**Stérilisation Centrale à Martigny  
Nouveau Bâtiment**

Concours de projets d'architecture  
en procédure sélective

**RAPPORT DU JURY**  
**11 avril 2014**

## 9.2 1003 \_\_white spirit\_\_

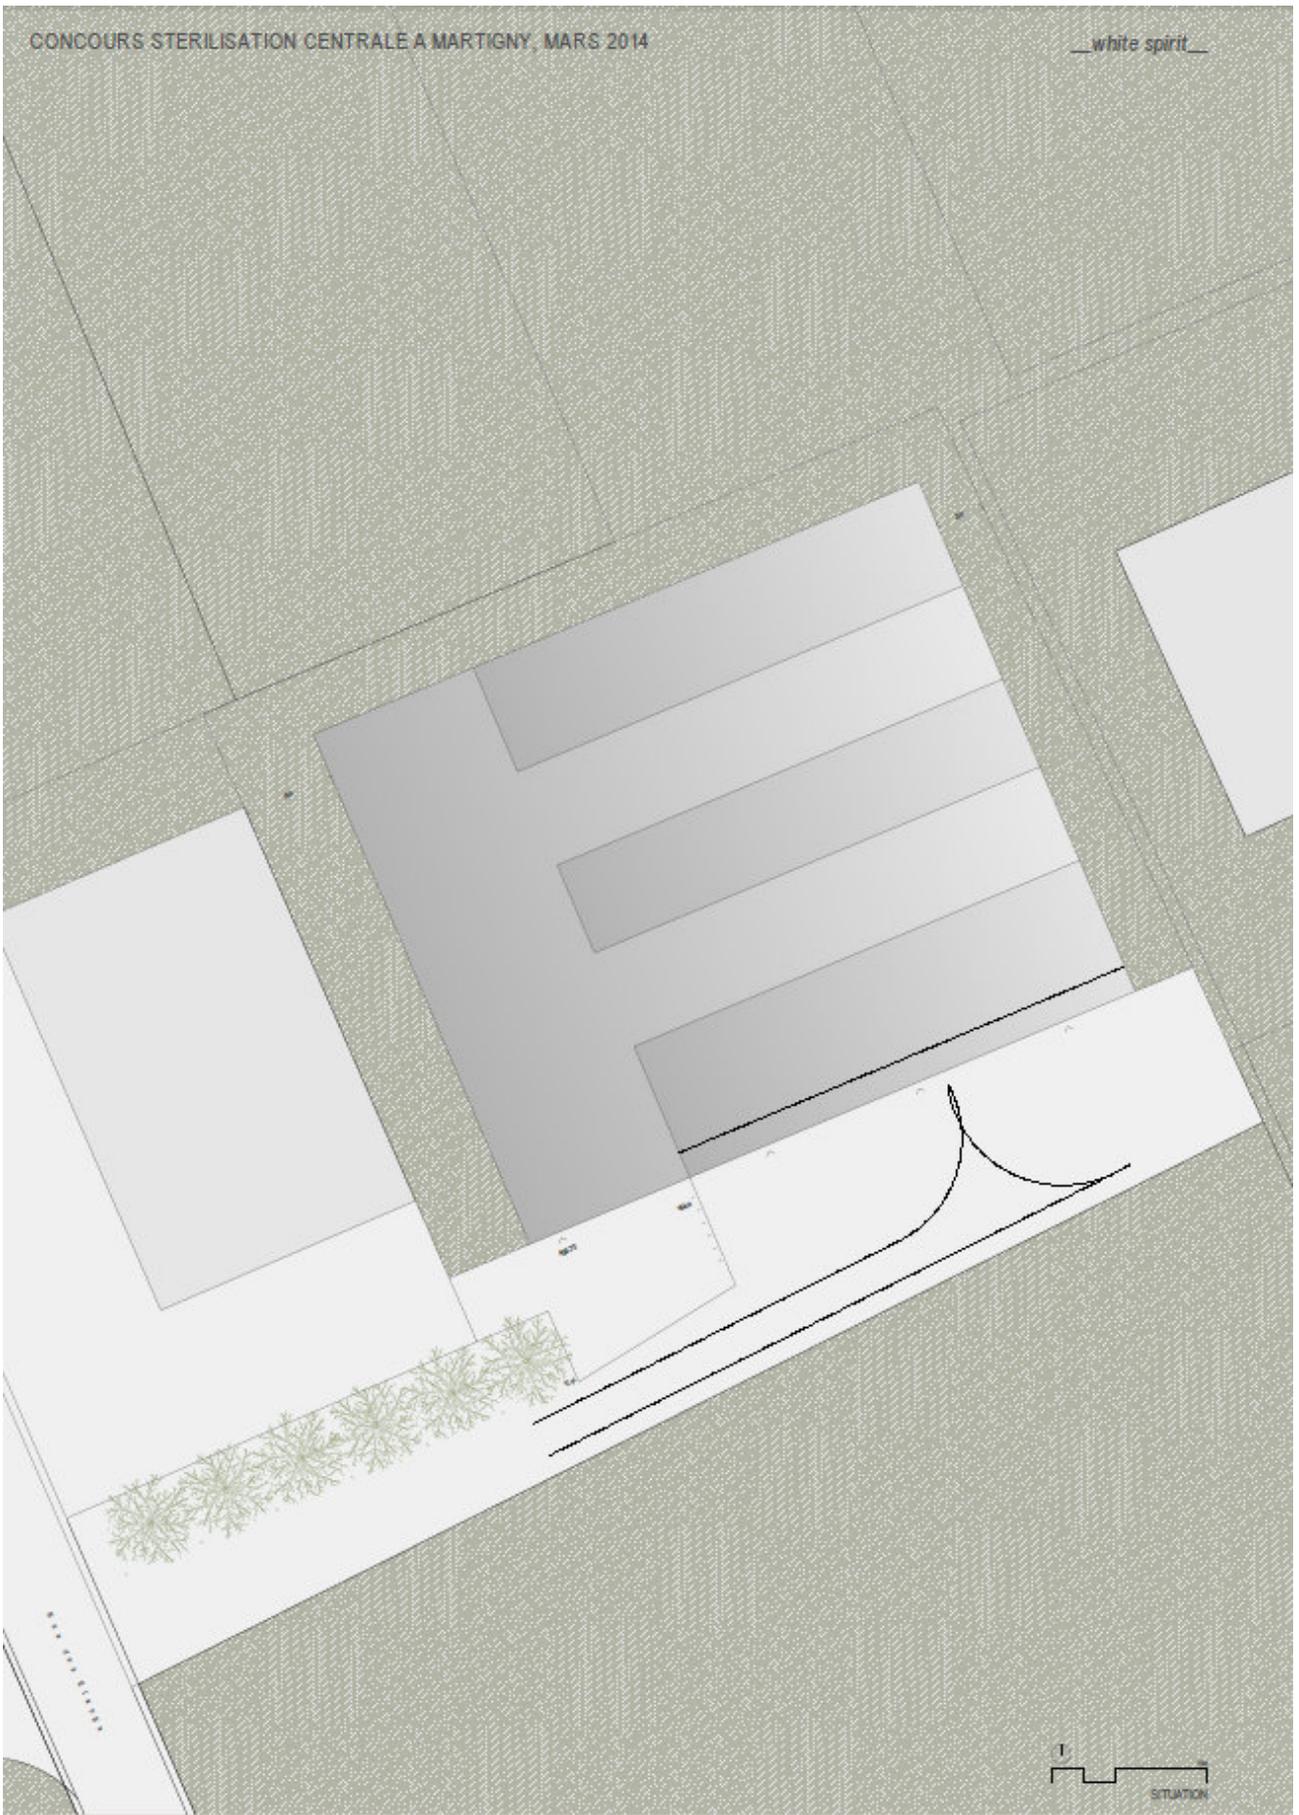
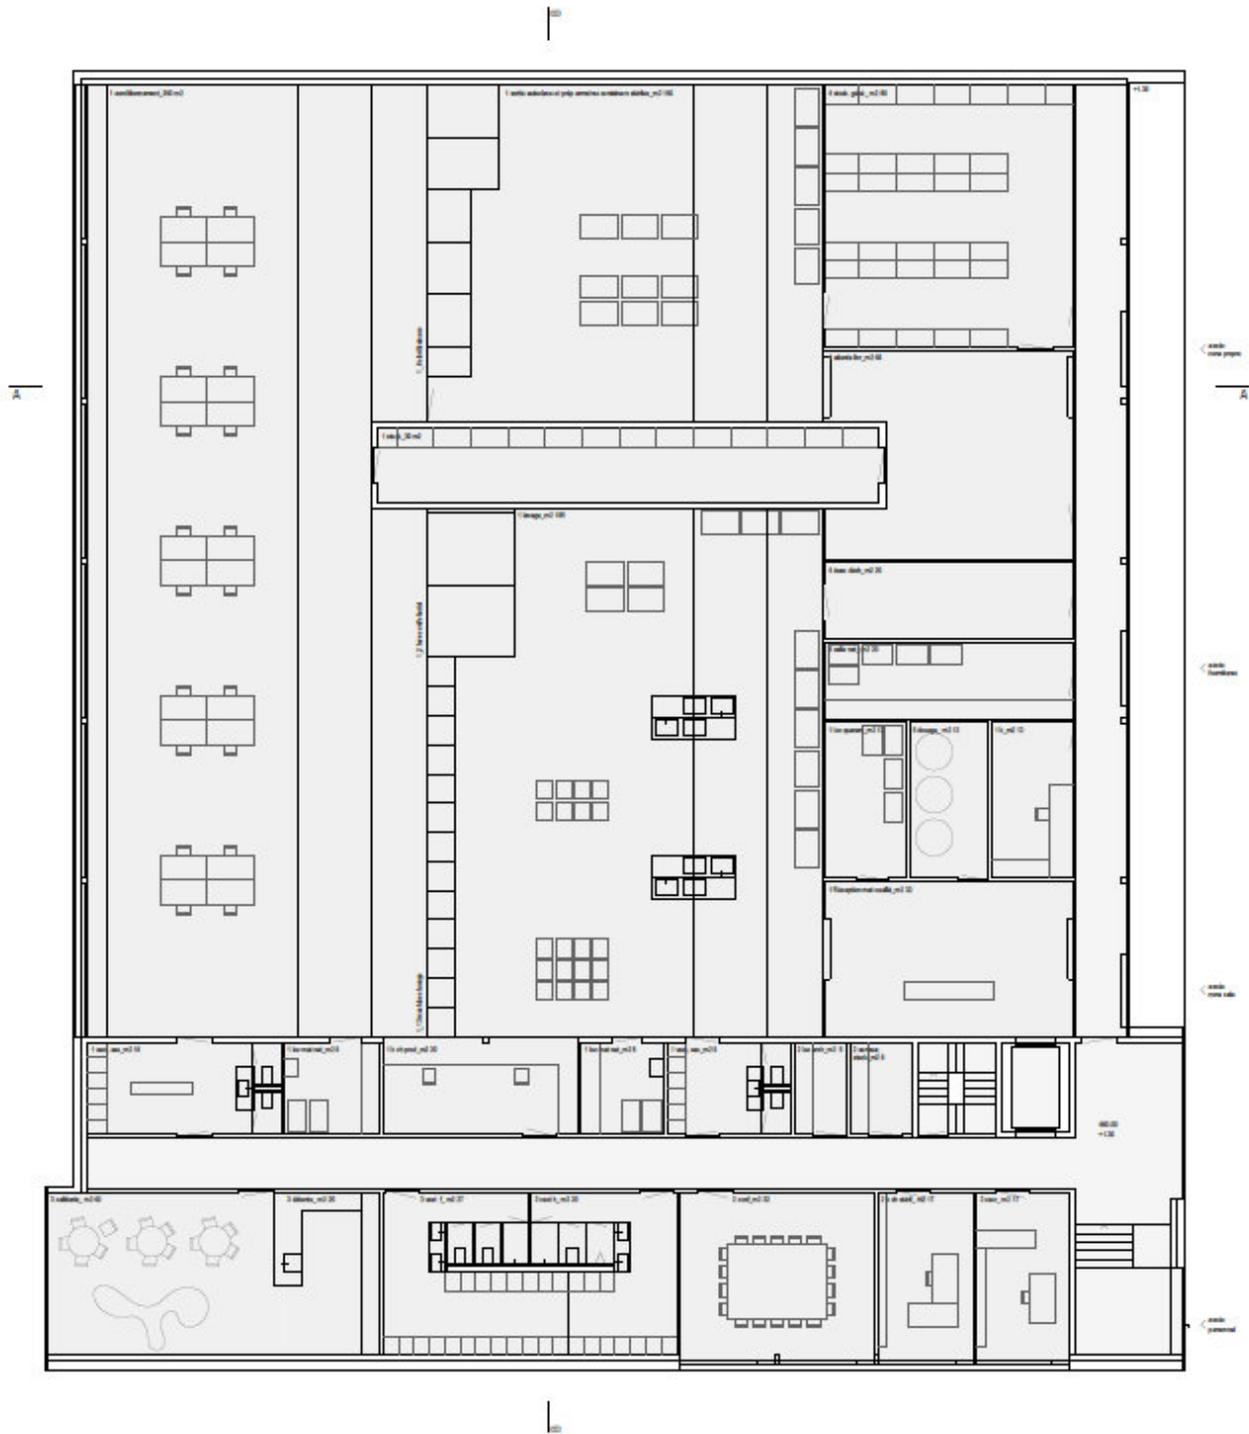
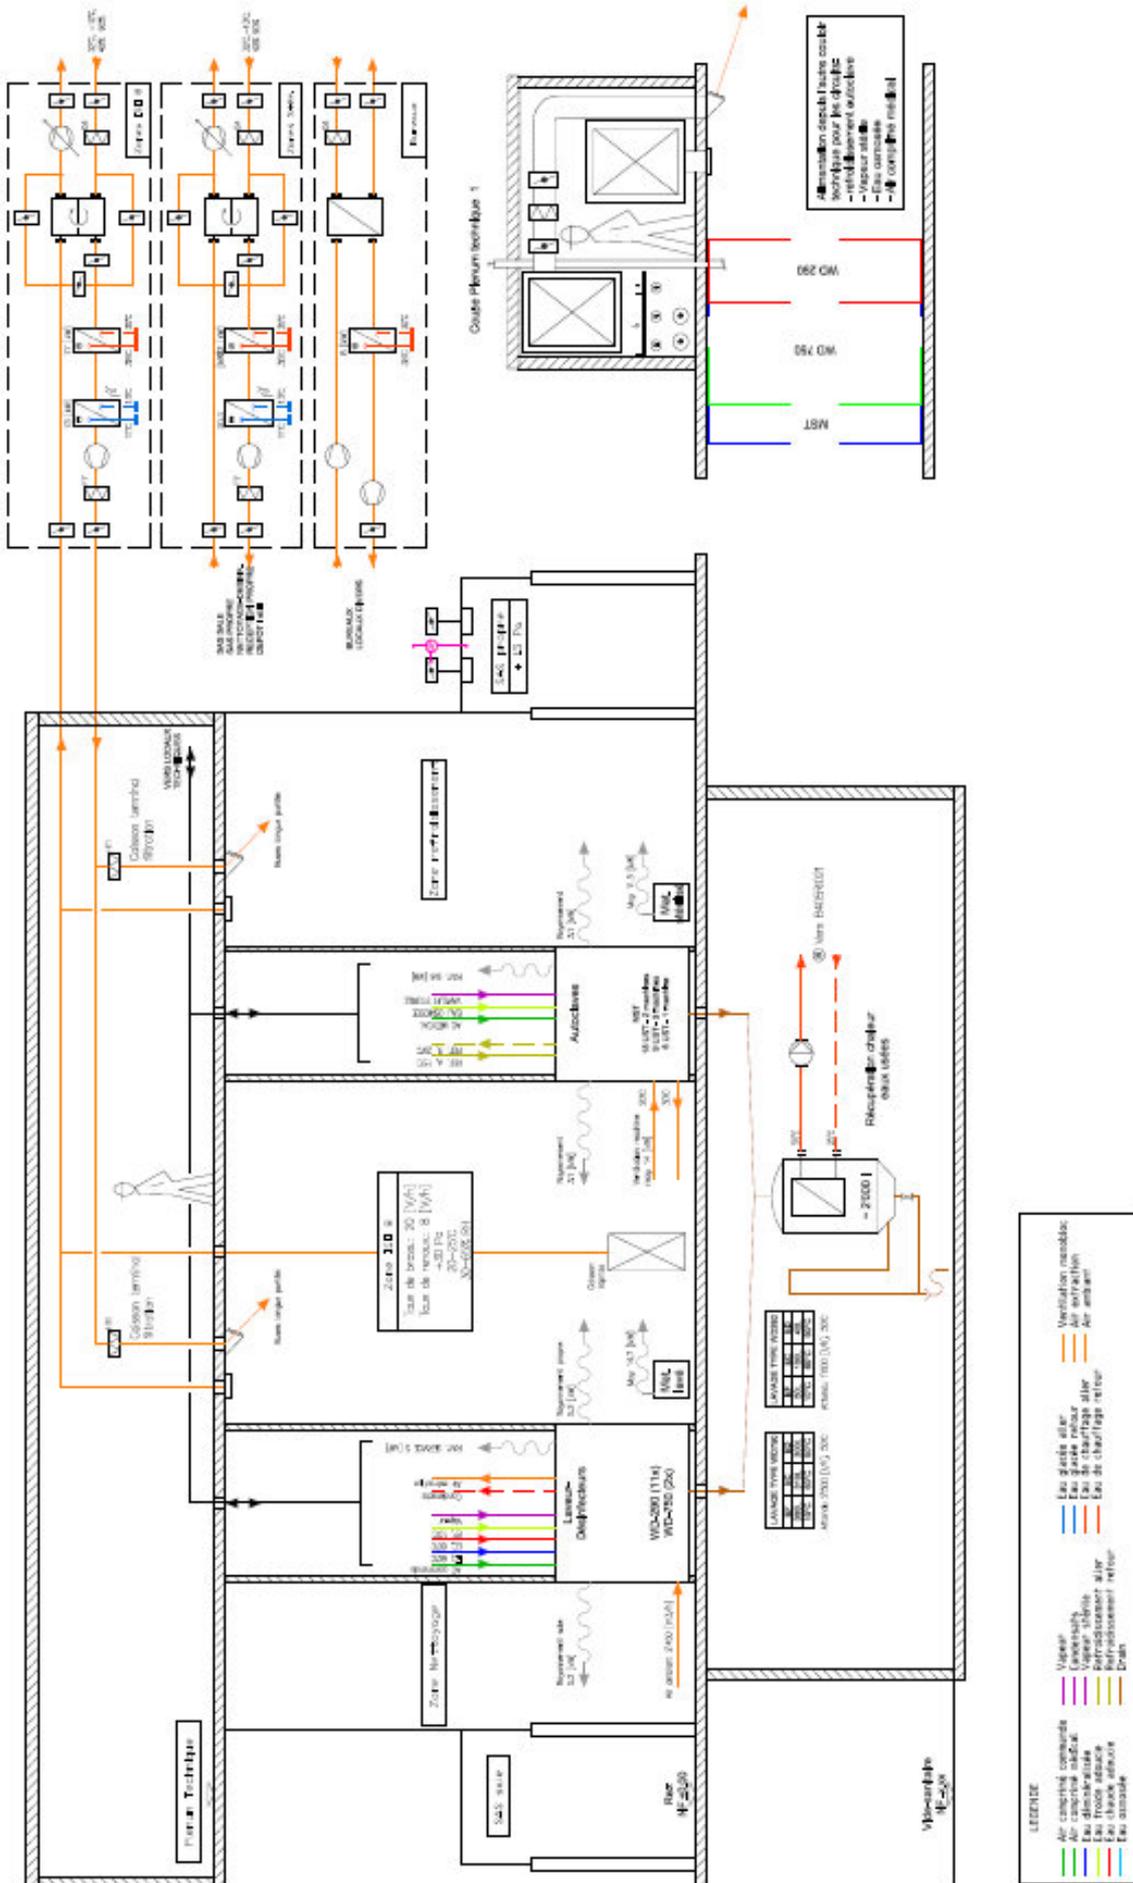
Le jury a apprécié le maintien de la topographie et le choix de protéger le bâtiment des crues éventuelles en surélevant le rez-de-chaussée. Le corps du bâtiment repose sur un socle en retrait de 1.70m par rapport à la façade qui souligne l'horizontalité de la volumétrie et lui confère une légèreté certaine. Ce retrait correspond aussi à la profondeur du quai de chargement. Il disparaît au niveau de l'entrée pour dégager un hall d'entrée comprenant l'escalier qui permet d'accéder au rez supérieur. Dommage que l'escalier ne corresponde pas à la profondeur du retrait du socle. L'accent mis sur la fenêtre de la cafétéria alors que la vue est inexistante n'est pas compréhensible. En toiture le volume des installations techniques et de la distribution des fluides qui fait aussi office de poutre et de shed, constitue un peigne plastiquement intéressant vu depuis le coteau voisin. La notion de cinquième façade a du sens dans cette situation.

Le revêtement de façade en tôle d'acier inoxydable poli est judicieux car ce matériau connote l'hygiène. La pertinence de bâtir en ce lieu un écran précieux qui réfléchira un voisinage des plus modestes devrait être discutée.

La conception de la structure en béton armé tente d'associer en un tout cohérent le franchissement de portées respectables de 17m et 11m, la pénétration de la lumière zénithale et la distribution des fluides. Ces deux grands volumes porteurs multifonctionnels donnent une identité forte au bâtiment, aussi à l'intérieur, il libère les halles de production de tout pilier. Il est regrettable qu'un thème aussi intéressant ne soit pas transcrit architecturalement, en effet la position du shed est spatialement aléatoire, elle est sans relation avec la disposition des locaux de service et les éléments porteurs verticaux. La pertinence économique du report des charges de la toiture sur un porte-à-faux de 1.70m est aussi discutable. Le volume en béton qui sert d'appui intermédiaire et joue un rôle majeur pour la résistance parasismique est un corps étranger dont la forme ne permet pas l'utilisation polyvalente attendue d'un local de stockage (palettes, éta-gères, chariots, etc.).

L'organisation du flux des ustensiles est correcte. Seul bémol, la longueur du quai nécessaire du fait de l'éloignement de la réception et de la livraison des marchandises nécessite de déplacer les camions ou de pousser les armoires roulantes sur des distances appréciables. Le bureau de réception/livraison bénéficie en revanche d'une bonne vue sur le quai et l'aire d'accès. L'allongement de la zone de conditionnement permet d'offrir des conditions de travail agréable en façade mais allonge les distances à franchir avec les chariots. Le bureau du chef de production bénéficie d'une bonne vue sur les locaux de travail. La proximité entre le local des déchets et le quai est judicieuse.

La surface utile effective est inférieure de 76m<sup>2</sup> par rapport à la surface du programme des locaux. Le rapport entre la surface de plancher et la surface de plancher utile est de 1.99, ce qui contredit l'apparente compacité du projet. En résumé, ce projet présente d'indéniables qualités mais les options choisies n'ont pas été exploitées de manière cohérente.
